改善箇所説明図①

改善措置の内容

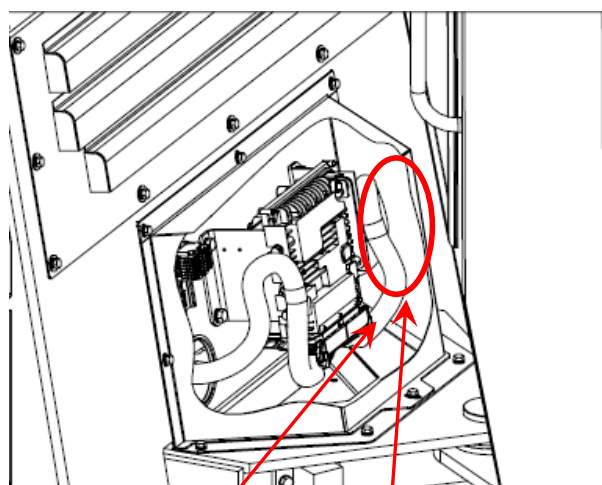
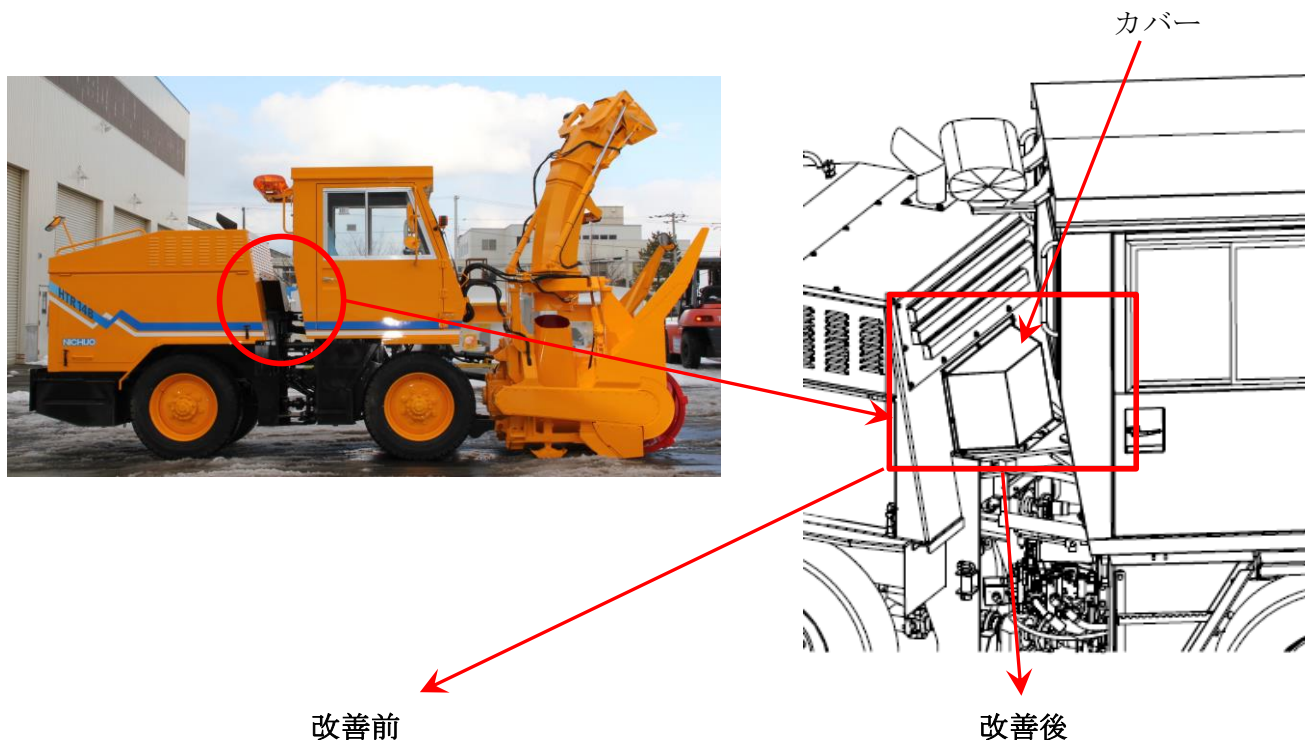
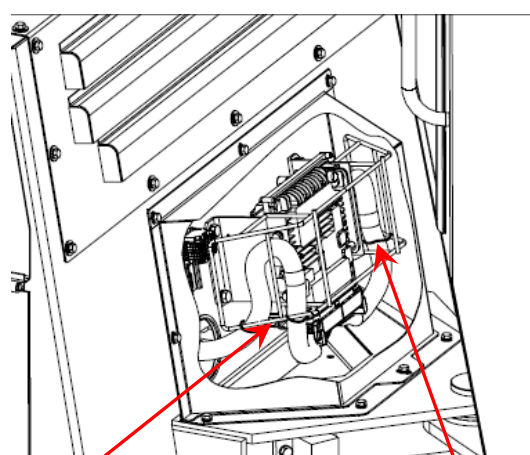
電気配線 不適合箇所 (カバーと接触)

基準不適合箇所

ロータリ除雪車の電気配線において、配線の取回し指示が不適切なため、配線がカバーと接触し、走行振動により被覆が損傷する恐れがある。そのため、損傷部でショートが発生、焼損し、最悪の場合火災に至るおそれがある。

配線固定ガード (樹脂製保護材)

結束バンド (ガードに固定)

全車両、樹脂製保護材を取付けた配線固定ガードを追加し、当該配線を結束バンドで固定する。
 なお、当該配線を点検し、損傷している場合は新品に交換する。

識別：カバーに白色ペイントを塗布する。
